Aquavit

Tours Hôtels Hilton – L'AQUAVIT saisit l'UNESCO

Un lieu d'exception du Val de Loire Patrimoine Mondial

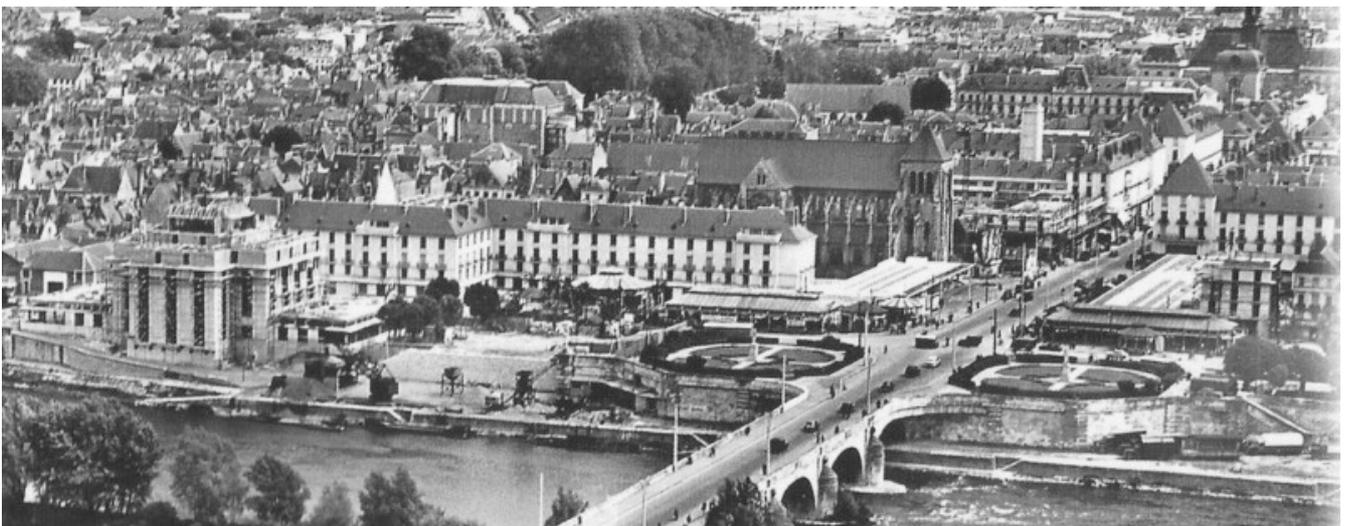
Ces deux volumineux bâtiments de sept étages viendront remplacer les modestes toits-terrasses de plain-pied qui abritaient des commerces, dont la « *déconstruction* » est imminente. Deux cubes d'un modernisme simpliste sont-ils compatibles avec le contenu de la Recommandation proposée par l'UNESCO concernant le « *paysage urbain historique* » dont le plan de gestion Val de Loire Patrimoine Mondial de 2012 porte l'essence ?

Le projet de réaménagement avec les deux tours-hôtels

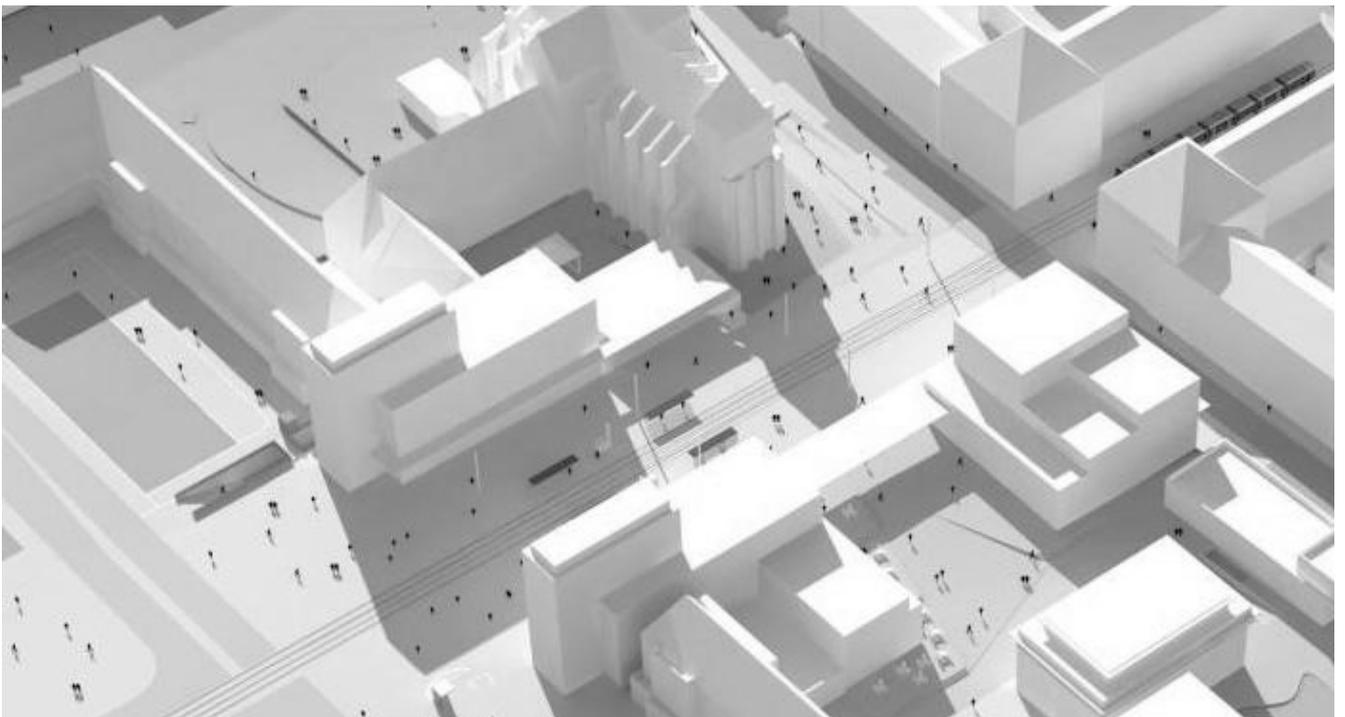
D'autres orientations imposent « *d'éviter l'implantation d'aménagements hors d'échelle en front de Loire* », « *de préserver les belvédères et points de vue remarquables* », « *de concilier les nouvelles constructions avec le patrimoine ligérien* »... Les hôtels Hilton RC+7, faisant notamment concurrence visuelle en masquant l'église St Julien, restent-ils dans ces normes ?
